VILLE DE GIVET

N/ REF : RI / JB n° 23

Objet : Avis de l'Etat / modification simplifiée du PLU de Givet

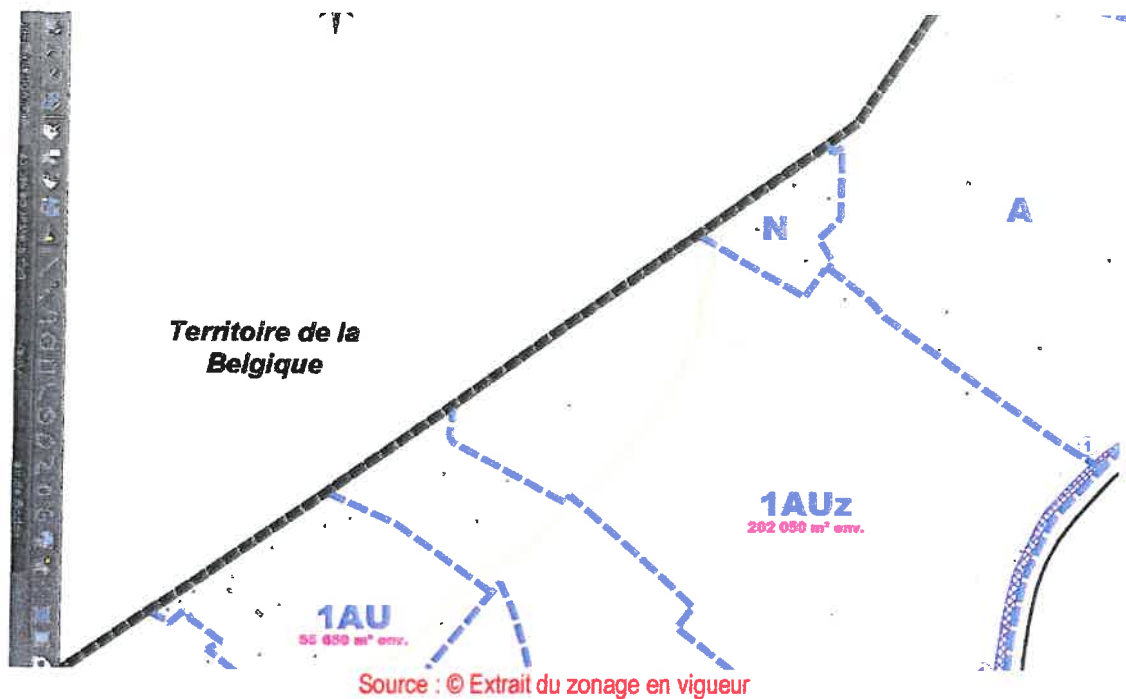
Cette zone est matérialisée par une emprise schématique par l'OAP graphique. Il n'est pas possible de s'assurer de la proportionnalité aux enjeux du secteur de cette mesure d'évitement (proposée à la page 42 du rapport de présentation), en effet, l'emprise non urbanisée reste « à définir précisément en phase opérationnelle », ce qui démontre une insuffisance de l'évaluation environnementale.

**Je vous demande de justifier plus précisément quantitativement le besoin en surface non constructible nécessaire pour que celle-ci joue correctement son rôle de surverse.**

Ainsi donc, la zone matérialisée en page 9 de l'OAP répond à cette demande, en reprenant le constat du fonctionnement de l'écoulement de cette surverse lors d'un épisode pluvieux préalable à l'établissement du dossier. Plus précisément, la surface non constructible découlant de ce constat est de 3 300 m<sup>2</sup> environ (soit une bande d'une largeur allant de 45m à 10m dans le sens des écoulements), ne laissant qu'une surface constructible de 4 500 m<sup>2</sup> environ, comme indiqué en page 42/85 du rappel de présentation.

De ce fait, nous ne jugeons pas nécessaire de justifier plus précisément le besoin en surface non constructible lié à l'existence de cette surverse.
